EIS 2
Projekt: EIS 2
Neubau Hochhaus und Riegel
Eisenerstraße 12
13585 Berlin

Zuschreibung:
Ausführungsplanung
Grundriss 1.Untergeschoss
Riegel Abschnitt 1

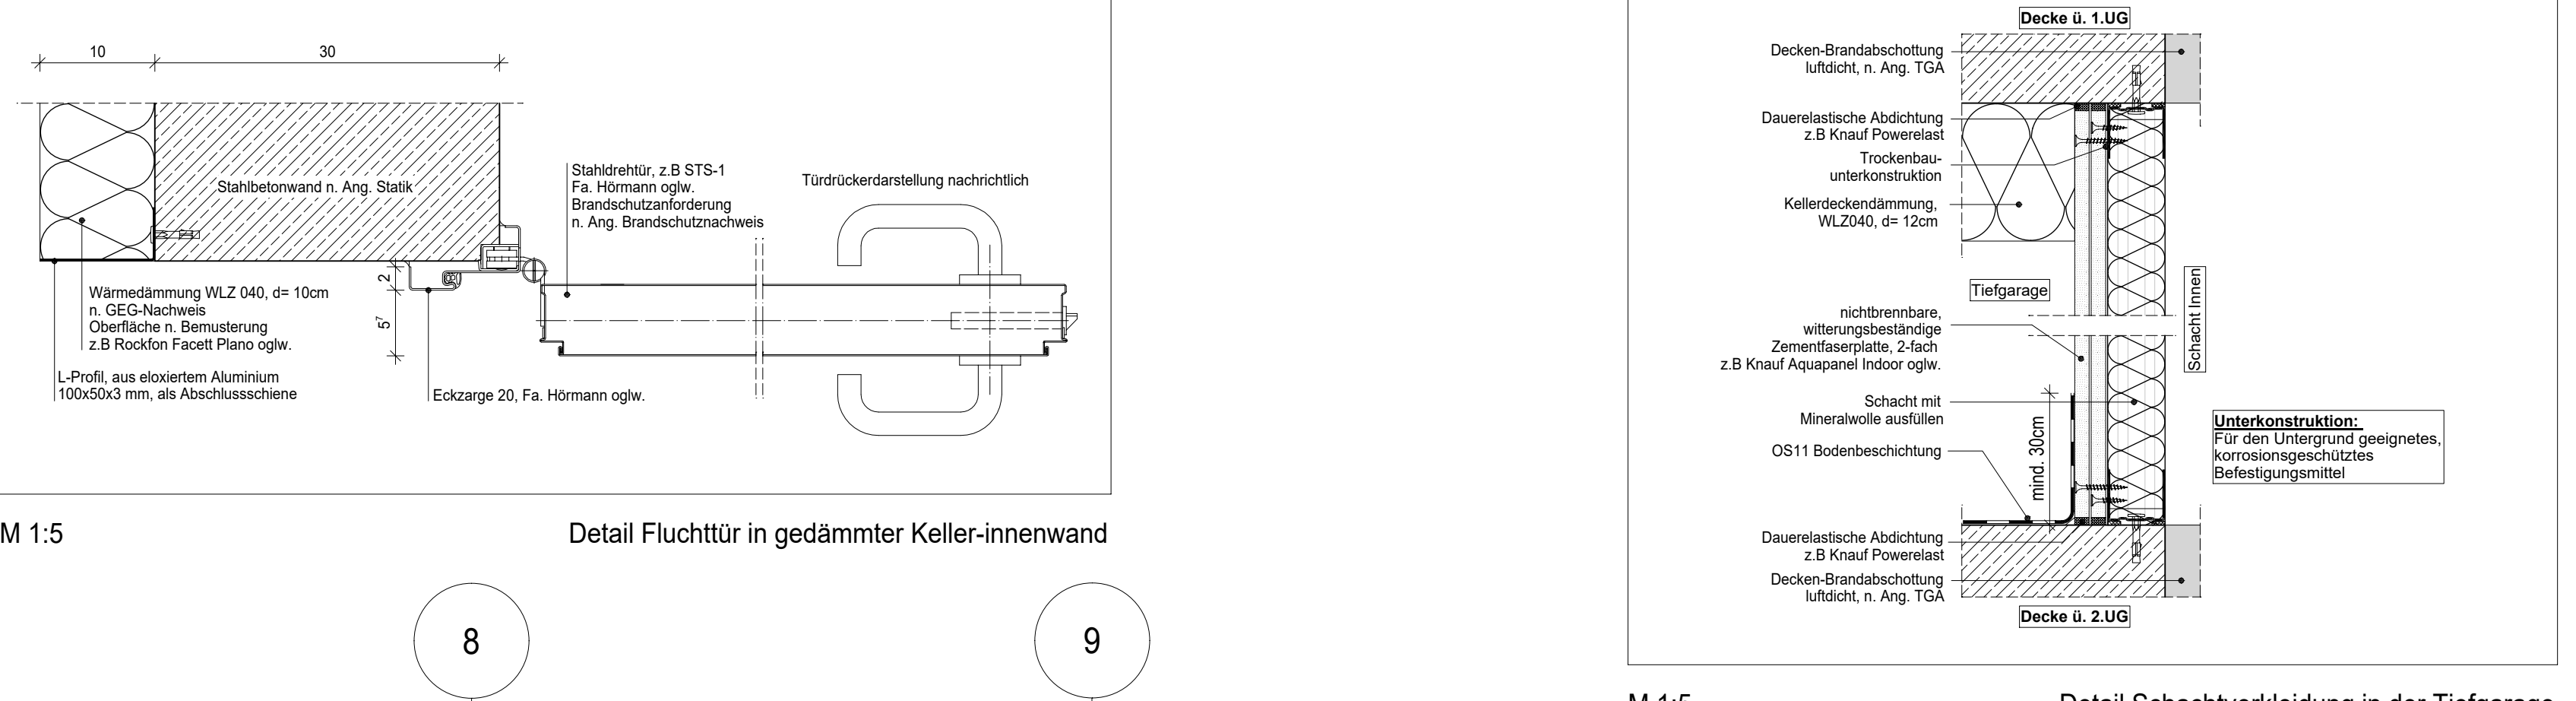
Hinweis:
Plan optimiert
Handläufe TRH ergänzt
Blaue Revisionswolken:
- autom. Türöffner
- taktile Fläche entfällt

Be- und Entlüftung TG
RTW geht aktuell nicht davon aus, dass der Nachweis der natürlichen Be- und Entlüftung - auch das in den End-Bereichen der TG wo keine Fenster vorhanden sind - der spätere CO2-Nachweis bei Nutzungsaufnahme wirklich funktioniert -> „Sackbereiche“. Das vorliegende Lüftungskonzept sieht RTW als nicht ausreichend an (besonders im 2.UG, wo das Rolllotz mit Gitter fehlt). RTW hat bis jetzt keinen Nachweis der freien Lüftungsquerschnitte auch durch Abminderung der Fenstergritter um 35% durch einen Sachverständigen (z.B. TPG Lehmann) gesehen. Ggf. kann man bei den Endsäcken der TG haustechnisch durch einen jetzt schon geplanten elektrischen Anschluss an der Decke (ist nur ein Kabel) für einen CO2-Ventilator mit Sensor vorbeugen, falls der CO2-Nachweis später hier nicht funktioniert. Das müsste aber der Sachverständige beraten/ vorbeugend prüfen. RTW konnte dies nicht mit dem TGA Planer LPH5 abstimmen (bis dato keine Beauftragung durch den Bauherrn).
